NORSK INSTITUTT FOR VANNFORSKNING

Driftsundersøkelse av renseanlegg
i
Vestfold

18. april 1976

RENSEANLEGG I VESTFOLD

Solbakken (Andebu) kloakkrenseseanlegg.

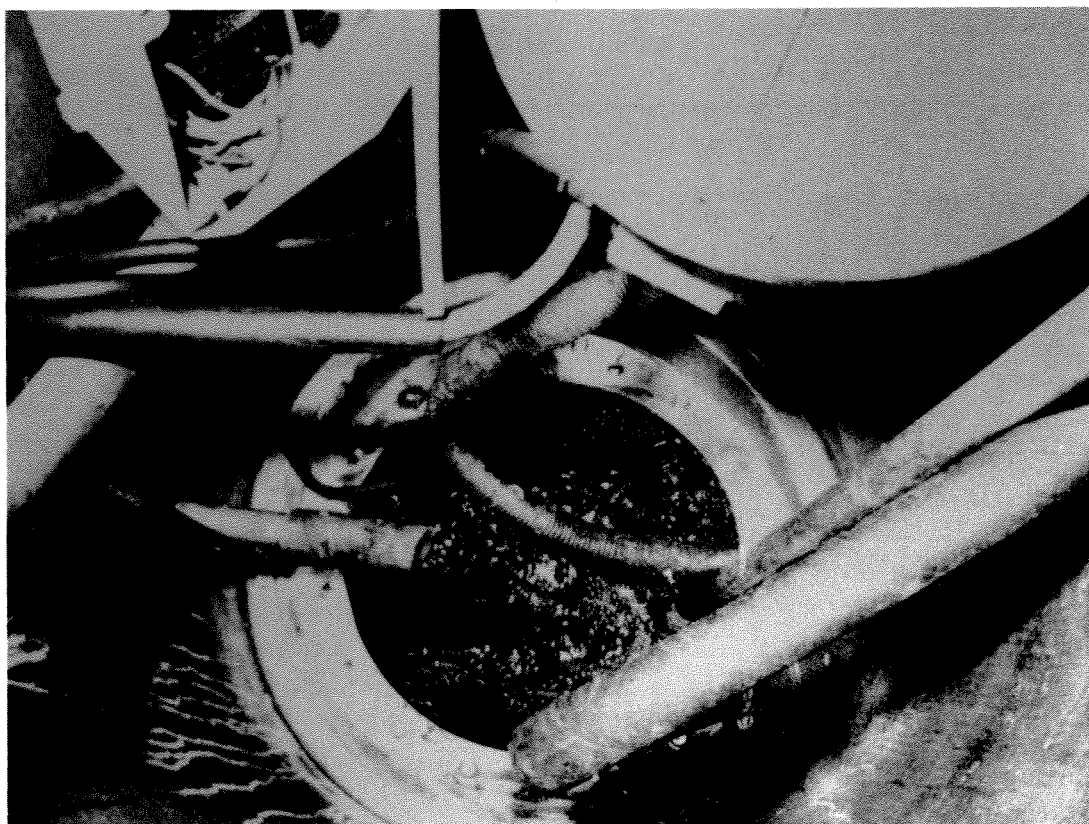
Dette renseanlegg virket ikke. Det var ikke noe slam i anlegget. Vedlikehold av anlegget virket svært dårlig. Således var elektronikkskapet som var plassert nede i anlegget, åpent.

Elektronskapet for styring av anlegget var åpent.

Grunnen til at anlegget ikke virker, er antakelig feil innstilling av uret som styrer anlegget, slik at tømning f.eks. kan skje om dagen. Servicefolk fra Flygt bør tilkalles snarest.

Vidaråsen Landsbys kloakkrensning.

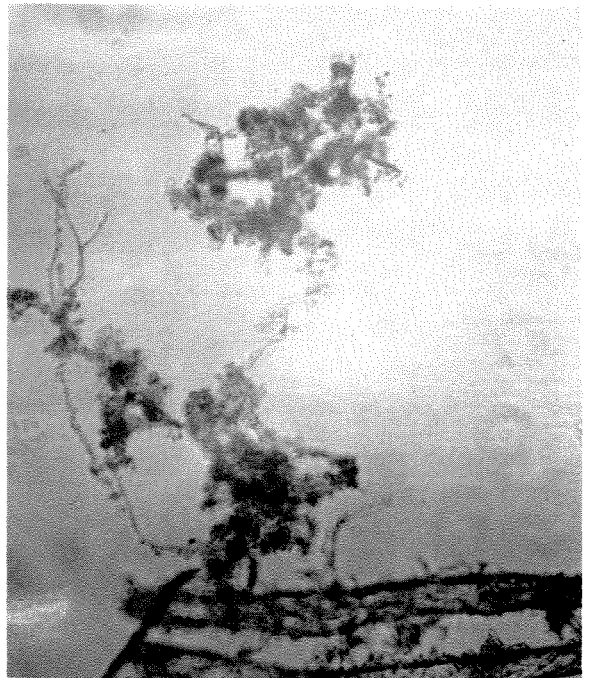
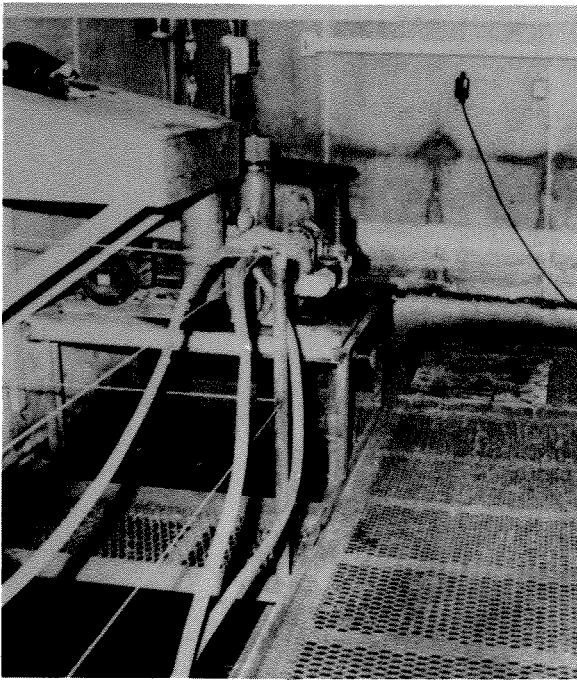
Omrøringen i luftetanken var ikke tilstrekkelig. Således ble det målt en slamavsetning på ca. 40 cm på bunnen av luftetanken. Dette slammet må fjernes og lufterne rengjøres. Slamvolumet på det aktive slam var også lavt, bare 110 ml/l.

Anlegget manglet spylevann for renhold. Mikroskopering av slammet viste få eller ingen høyere organismer. Forstørrelse 500 x.

Det bør innlegges vann for spyling og renhold. Videre bør det installeres skjerm foran utløpsrennen for å hindre flyteslam i å dras med i utløpet.

Hof kloakkrensseanlegg.

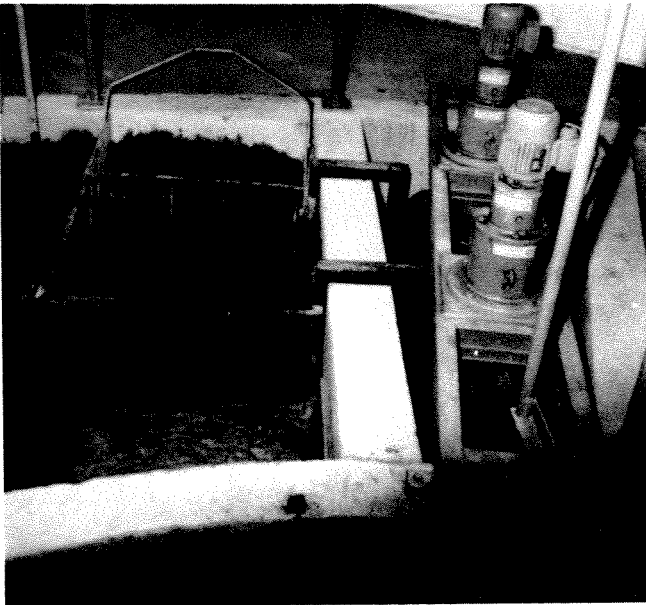
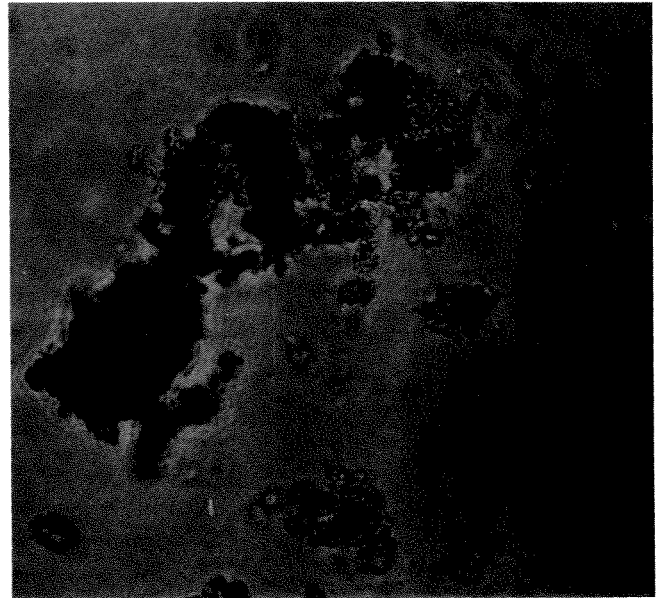
Infiltrasjon til avløpsnett under regnværperioder eller snøsmelting var ifølge driftsoperatøren et problem. Anlegget er lavt belastet.

For denne type anlegg er risten plassert mellom luftetank og flokkulering. Dette kan by på problemer med avsetning av filler i luftetank.

Justering av vannføringsmåler bør foretas.

Kjønnerrød kloakkrensseanlegg.

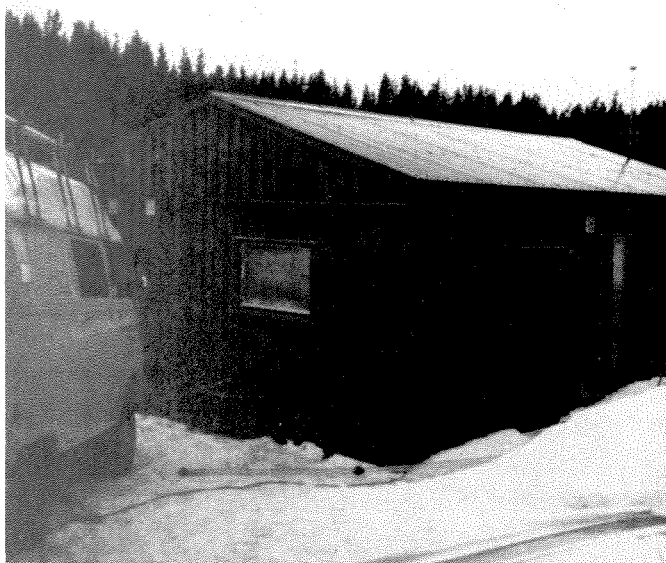
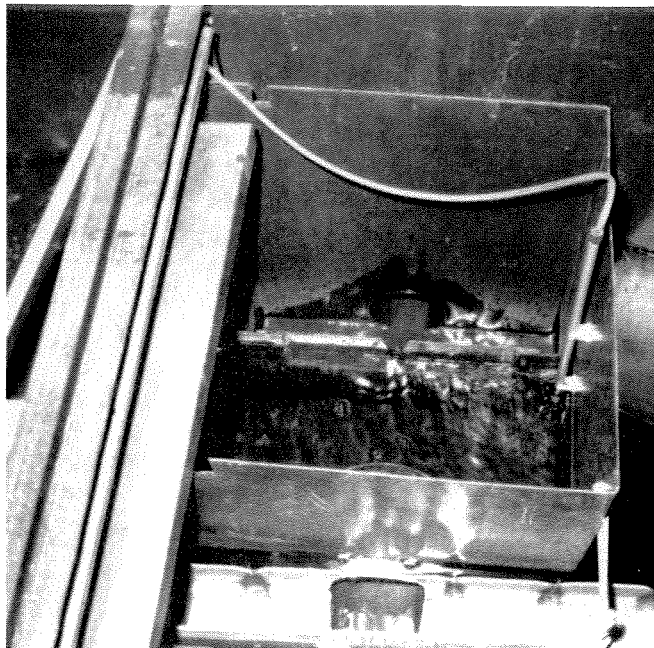
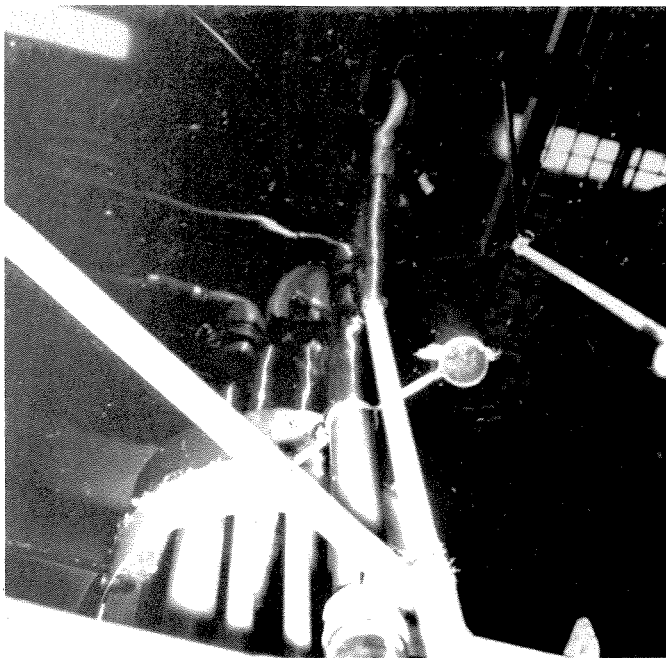
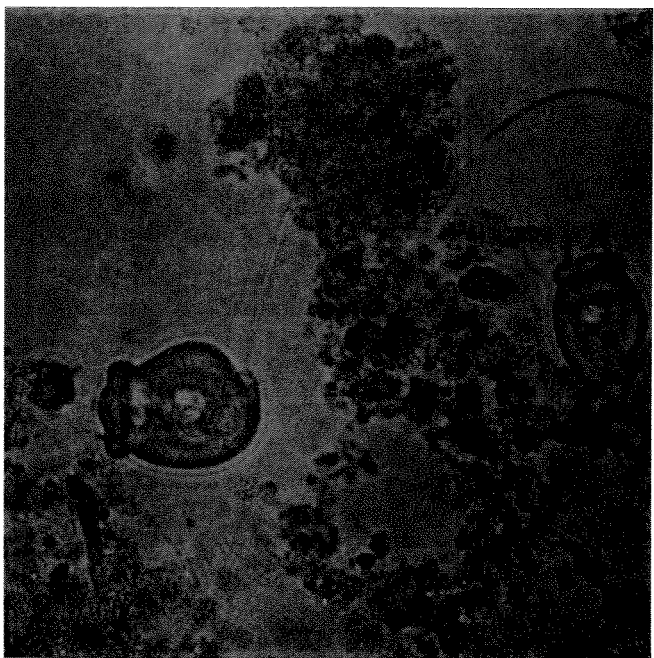
Utformingen av dette anlegg har noen svakheter. I første rekke må nevnes den flate bunnen i ettersedimenteringsenheten, som gjør at slammet må skrapes for hånd bort til mammutpumpene. Mammutpumpene har også altfor små dimensjoner slik at disse ofte tettes.

Oksygenmålingene i luftetanken viste lave oksygenkonsentrasjoner. At disse var for lave, viste også oksygenopptaket som ble målt til 0,45 mg O₂/l, min. Denne høye verdi kan forklares ved at når slammet blir tilført tilstrekkelig oksygen, blir opptaket unormalt høyt på grunn av underskudd på oksygen tidligere (i luftetanken). Det anbefales derfor å installere en blåsemaskin til, eller en som har større kapasitet enn den eksisterende.

Utstyret for vannføringsmåling var lite følsomt. For å gjøre dette mer følsomt, kan det være aktuelt å sette inn et spissere V-overløp slik at vannstanden i utløpskassen får et større variasjonsområde. På grunn av liten følsomhet og derav unøyaktighet i vannføringsmålingene blir kjemikaliedoseringen noe usikker.

pH i etterfellingstrinnet var noe høy (6,8). For å oppnå optimal felling av fosfor med aluminiumsulfat bør pH være ca. 6,0. Dette kan oppnås ved å øke doseringen. Da driftsoperatøren betjener 3 anlegg, bør kommunen gå til anskaffelse av et pH-meter slik at fellingprosessen lettere kan kontrolleres. Den målte fosforkonsentrasjon i utløpet, 2,18 mg/l, bør kunne senkes noe ved økning av doseringen.

Valle kloakkrensseanlegg

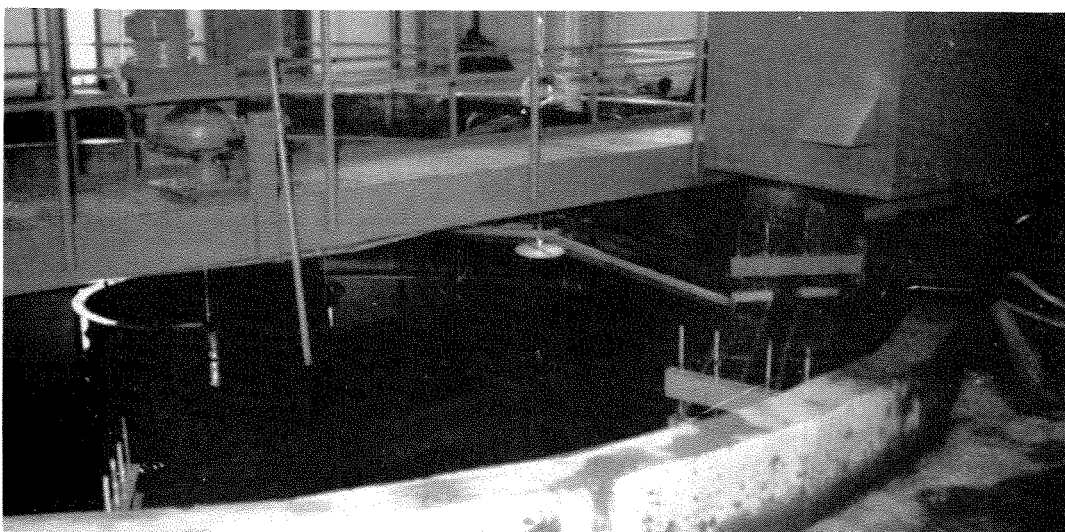
Blåsemaskinene burde vært installert i et eget rum.

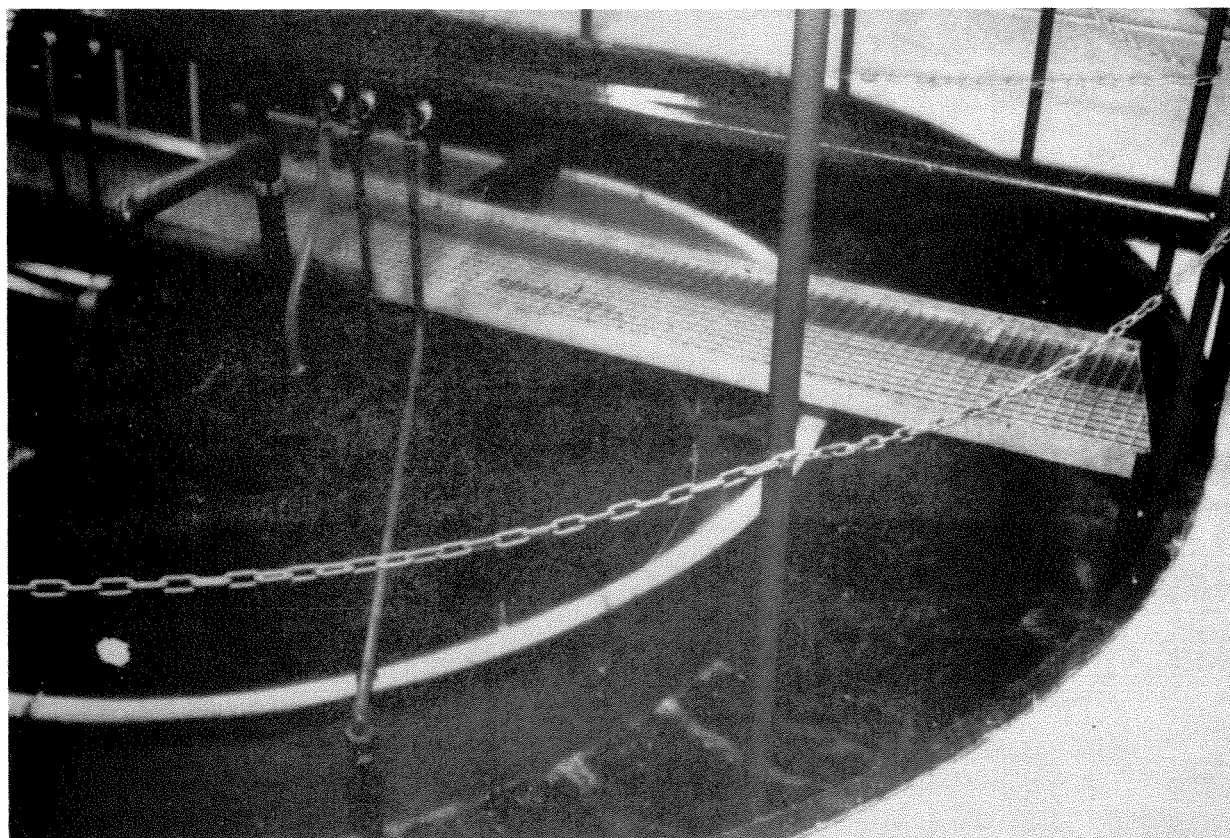
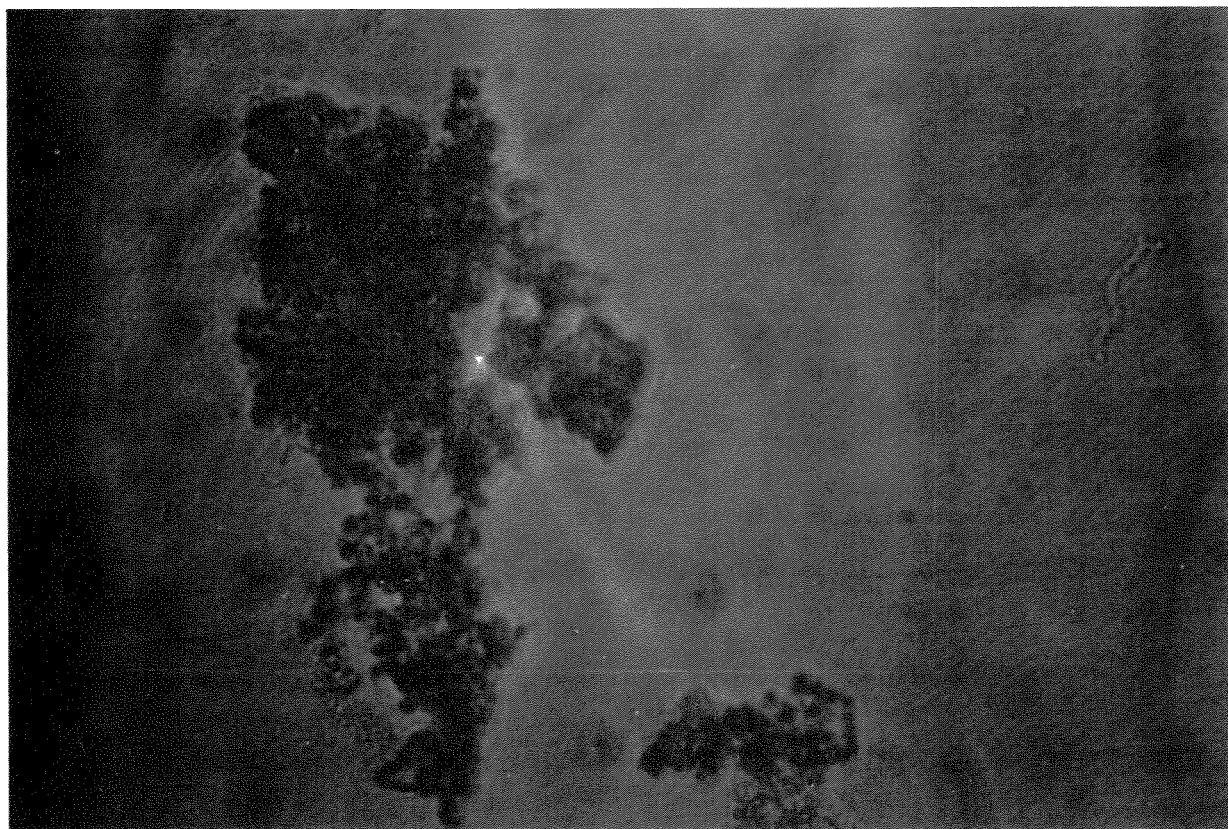
For dette anlegg gjelder de samme konstruksjonsmessige svakheter som nevnt for Kjønnørød kloakkrensning. På grunn av den lave belastning og lave slamkonsentrasjoner er man ikke så plaget av igjentettinger av mammutpumper som ved et normalbelastet anlegg. Flyteslam forårsaket av for flat bunn i ettersedimenteringsenheten var et vesentlig problem.

På grunn av liten dimensjon tettes mam-
mutpumpene hyppig ved denne type anlegg.

Bjørnstadfeltet kloakkrensning

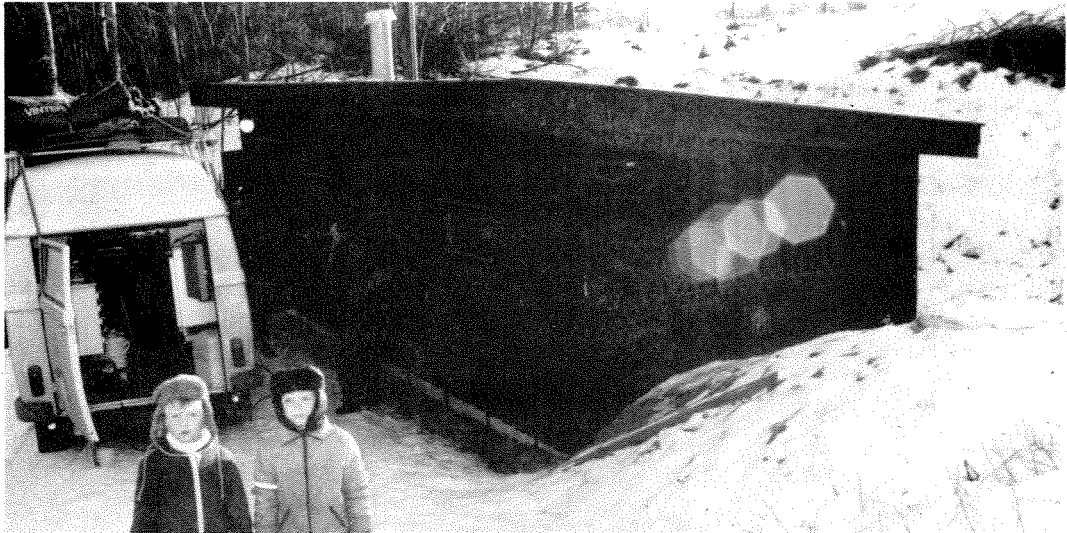
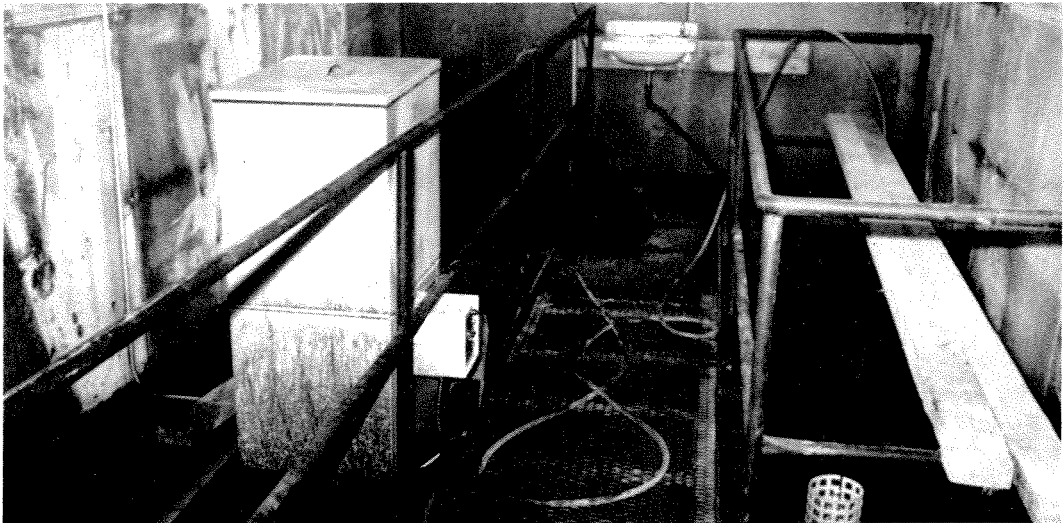
Slamvolumet i luftetanken var så høyt som 930 ml/l. For å unngå problemer ved sedimenteringen og slamflukt i utløpet bør slam uttappes, slik at slamvolumet blir ca. 400 ml/l. Det var relativt mye flyteslam i sedimenteringsenheten. Det manglet også en skjerm foran utløpsrennen, som hindrer flyteslammet i å gå over i utløpsrennen. Renholdet av anlegget burde vært bedre.

Renholdet burde vært bedre.

Mangler som er nevnt under "Kommentarer", bør utbedres.
